検証・川内原発審査書

加圧水型原発の溶融炉心・コンクリート相互作用と水素爆発に対する対策は新規規制基準に適合していない

滝谷紘一

図1—格納容器の破損防止に関する事故対策シナリオの概要(大破断 LOCA+ECCS 注入失敗+格納容器スプレイ注入失敗。全交流動力電源喪失も想定)(川内1・2号機)

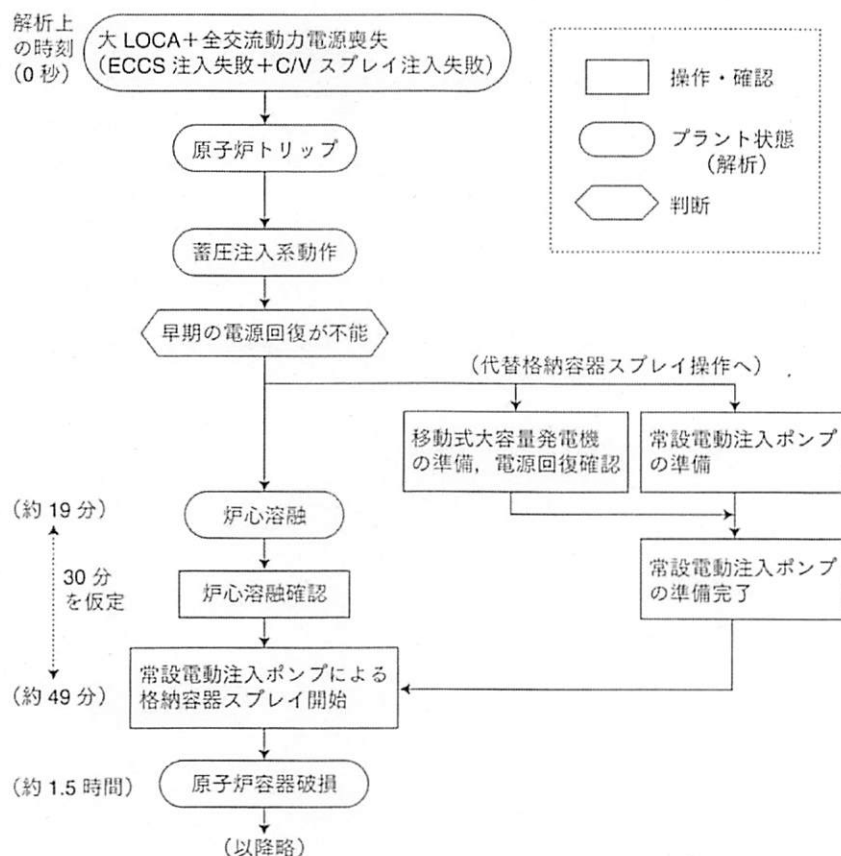
- ②(原子炉が自動トリップした後)運転員が早期の電源回復が不能と判断した場合、代替格納容器スプレイを行うために移動式大容量発電機と常設電動注入ポンプの準備をする。
- ③炉心溶融開始30分後(事故発生約49分後)に代替格納容器スプレイの手動操作により原子炉下部キャビティへの注水を開始する。
- ④原子炉圧力容器が破損して溶融炉心が原子炉下部キャビティに落下する時点(約1.5時間後)において原子炉下部キャビティ内の水量が十分に確保される(水位約1.3m)ことにより、溶融炉心の崩壊熱は除去されて、溶融炉心・コンクリート相互作用は抑制される。
- ⑤水素爆発の防止対策(図1には含まず)としては、静的触媒式水素再結合装置が格納容器内に常設される。この装置には動的機器はないこともあり、運転員操作は不要である。(この装置

図2—主要事象の発生時間と原子炉下部キャビティの水位：MELCOR と MAAP による基本ケースと注水遅延ケースの解析値

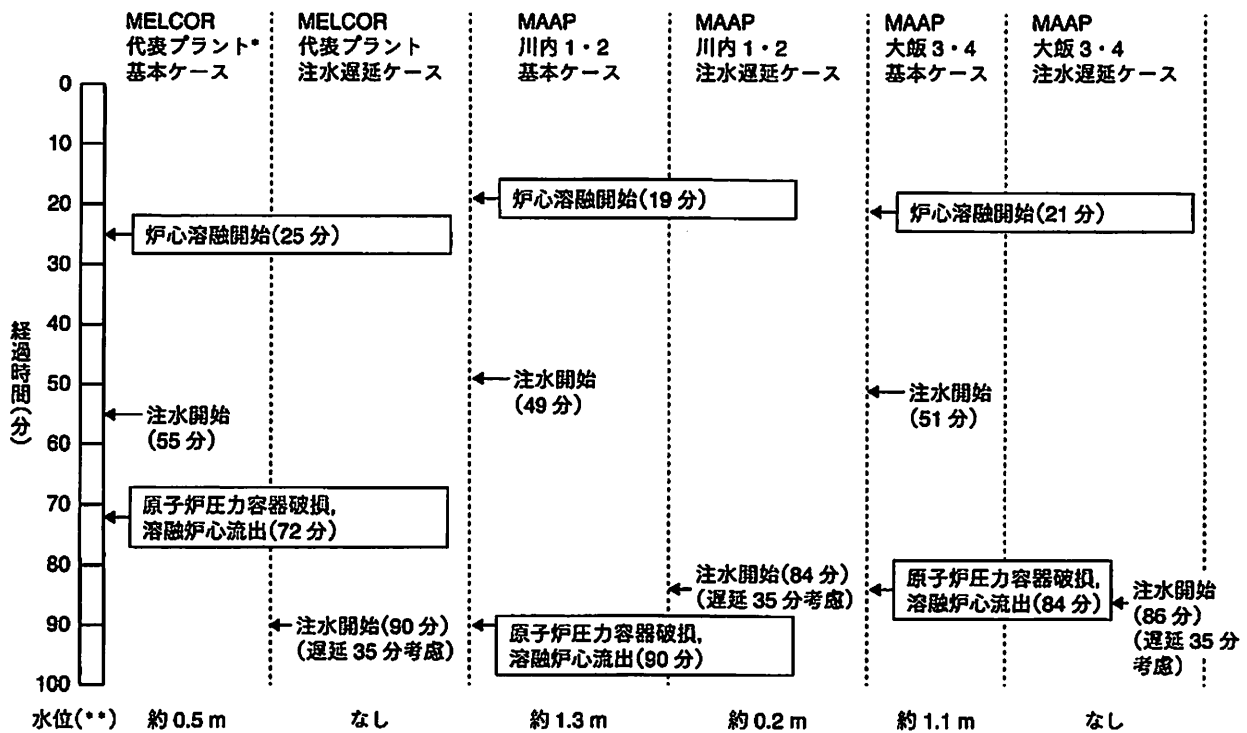
規制委員会が論じていない溶融炉心・コンクリート相互作用への影響評価について、この注水開始の遅延ケースを検討すると、図2に示されているように、MELCOR による原子炉压力容器破損は 72分なので、溶融炉心が格納容器内に落下する時点ではまだ注水が開始されていないことが判明する。すなわち、注水が溶融炉心の落下開始時に間に合っておらず、溶融炉心・コンクリート相互作用により床コンクリートの侵食の進行と、それに伴う有意な量の水素と一酸化炭素の発

次に、川内 1・2 号機の MAAP 解析評価にこの注水開始の遅延時間 35分を適用して、その影響を調べる。(遅延時間 35分の設定自体が過酷事故の状況下において十分なかどうかの問題もあるが、ここではそれは問わないこととする。) 図2の「川内 1・2 注水遅延ケース」に示すように、溶融炉心落下開始時点での注水時間は 6分間(=90分-84分)であり、水位はわずか約 0.2 m である。これでは溶融炉心・コンクリート相互作用を抑制できるかどうかはなはだ疑わしい。「技術報告」において自ら設定した注水遅延時間(35分)の影響について溶融炉心・コンクリート相互作用の定量的な検討を九州電力に求めることなく、九州電力が設定した短い遅延時間(10分)をもとにした MAAP による解析結果を妥当として、溶融炉心・コンクリート相互作用の抑制対

ここまでは審査書がすでに確定された川内1・2号機を対象に論じたが、指摘した問題は現在審査中の泊1・2号機を除くすべてのPWRに共通する。なぜならば、3ループプラントの高浜3・4号機、伊方3号機および泊3号機は川内1・2号機と事象進展時間がほぼ同じであり、川内1・2号機についての検討結果があてはまる。4ループプラントの大飯3・4号機では少し違って、図2に示すように基本ケースでの注水開始が事故発生後約51分、原子炉压力容器破損時間が約1.4時間(84分)であり、溶融炉心落下開始時点までの注水時間は33分(=84分-51分)、原子炉下部キャビティ水位は約1.1mである。この場合に「技術報告」で設定された注水開始の遅延時間35分を考慮すると、注水開始は事故後86分であり、溶融炉心落下開始時点の84分では注水がまだ開始されていない。玄海3・4号機は大飯3・4号機とほぼ同じ事象進展である。これによって、大飯3・4号機と玄海3・4号機での溶融炉心・コンクリート相互作用の抑制対策は有効でないことが明らかである。

図 3—格納容器内水素濃度の時間的変化

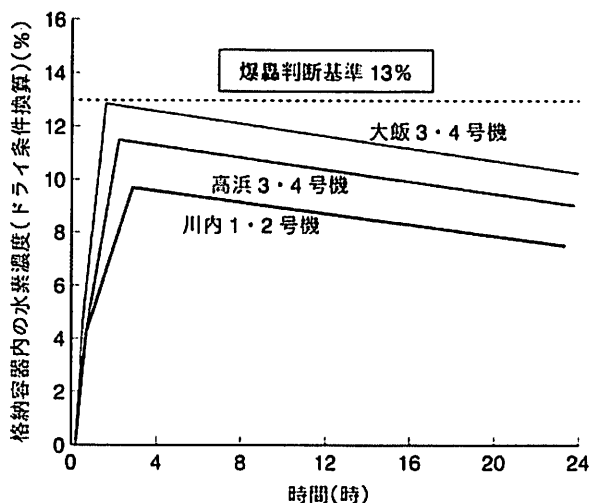
ここで注目すべきは、判断基準値に対する余裕が高浜 3・4 号機では約 1.5% とわずかであり、大飯 3・4 号機では 0.2% とほとんどないことである。このために後述するように、水素発生量に対する不確かさの影響を考慮した場合に両原発では判断基準値を超えるのである。

と大飯3・4号機に適用すると、筆者推算による格納容器内水素濃度の最大値は約14.8%と約16.4%である^{*18}。明らかに水素爆轟防止の判断基準値13%を超えている。したがって、川内1・2号機の審査書に従い、溶融炉心・コンクリート相互作用による水素発生の不確かさを考慮すると、高浜3・4号機と大飯3・4号機の格納容器破損防止対策は有効でないことを示している。
